設計図書等に対する質問回答(令和6年7月22日大型公告分)

工事名	明石市役所新庁舎建設工事
-----	--------------

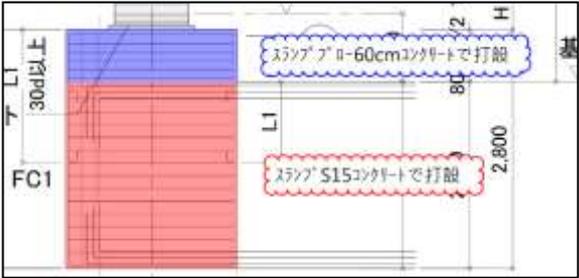
質問内容	資料名及びページ番号
No.	(共通)	
1.	<STEP3>開発3工区外構整備については、本工事の対象工事外ですが、別途公告され一般競争入札となる見込みでしょうか。もしくは本工事受注者にて随意契約となる予定でしょうか。	入札説明書 P.1
回 答	現時点では一般競争入札を想定していますが、今後の事業の進捗、隣接する明石港東外港地区との一体的な土地利用も含めた検討状況によっては、時期や内容も含め、変更の可能性があります。	
2.	(4) 施工実績について、 「b 構造性能評価を受け大臣認定を取得した延床面積5,000㎡以上の免震構造の建築物の新築、改築、増築」 とありますが、確認書類としてはCORINS又は図面で「免震構造」が確認できるものを添付するという事でしょうか。	入札説明書 P.4
回 答	施工実績を証する書類については、様式6「施工実績調書」に記載のとおり、工事实績情報サービス(CORINS)又は施工証明書の写し(発注者の押印があるもの)を提出してください。提出できない場合や当該書類では実績の証明に不足がある場合は、図面等の必要な書類を追加で提出してください。

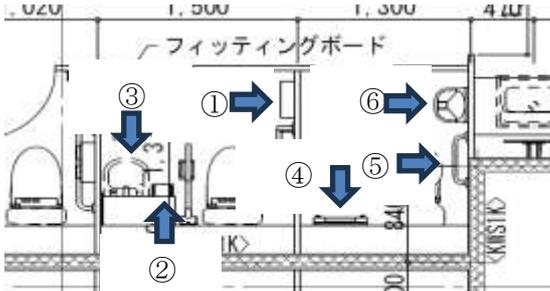
110.	5Fバルコニー天井のアルミサッシが、矩計図(3)はF-BE、部分詳細図(4)はBA-1と相違しています。F-BEを正と考えて宜しいでしょうか。御指示下さい。	A-66・123
回 答		
111.	床用免震 EXP・J 金物の耐火帯の有無と耐火時間を御指示下さい。	A-112
回 答		
112.	屋上水下部のドレインへの集水方法は全て増打コンクリートによるスラブ勾配にて行うものと考えて宜しいでしょうか。御指示下さい。	A-120
回 答		
113.	7F 庇落とし口から各縦樋に接続する呼び樋は共通で凡例 P3 と考えて宜しいでしょうか。御指示下さい。	A-08 A-120
回 答		
114.	各縦樋の伸縮継手について、3 階毎に見込と考えて宜しいでしょうか。御指示下さい。	GEN-16
回 答		
115.	平面図凡例 P5・7(縦樋)について、鉛シートは横引樋に関しても見込むと解釈して宜しいでしょうか。御指示下さい。	GEN-21
回 答		
116.	7F 平面図で X7-8 間の塔屋部縦樋 P2 について、樋の廻りに四角の様な図示がありますが、何を表しているのでしょうか。詳細を御指示下さい。	A-08
回 答		
117.	免震層縦樋からの雨水排水管(横引き)について、一部 VP 管の図示がありますが共通で VU 管と解釈して宜しいでしょうか。御指示下さい。	A-09
回 答		
118.	Y5 通り沿い外構第一雨水桝までの雨水排水管については共通で VU φ 300 と考えて宜しいでしょうか。御指示下さい。	A-09
回 答		
119.	縦樋 φ 150 の掃除口について、本物件では該当無しと考えて宜しいでしょうか。該当する場合、範囲を御指示下さい。	A-08
回 答		
120.	車寄せ・バス停・来庁者駐輪場・優先駐車場の鉄骨支柱足元のウレタン塗膜防水 H=150 は、X-2 カ-と考えて宜しいでしょうか。御指示下さい。	A-174
回 答		
121.	受水槽基礎の仕上は、下記の通りと考えて宜しいでしょうか。御指示下さい。	A-167

<p>■天端:コンクリート金鍍仕上</p> <p>■立上り:コンクリート打放補修仕上</p>	
回 答		
122.	受水槽 有孔鋼板の手摺高さは、平面図はH=1150、手摺詳細図はH=1200 と相違しております。手摺詳細図を正と考えて宜しいでしょうか。御指示下さい。	A-167
123.	受水槽 オーバーフロー管は、ステンレス φ60 と考えて宜しいでしょうか。御指示下さい。	A-167
回 答
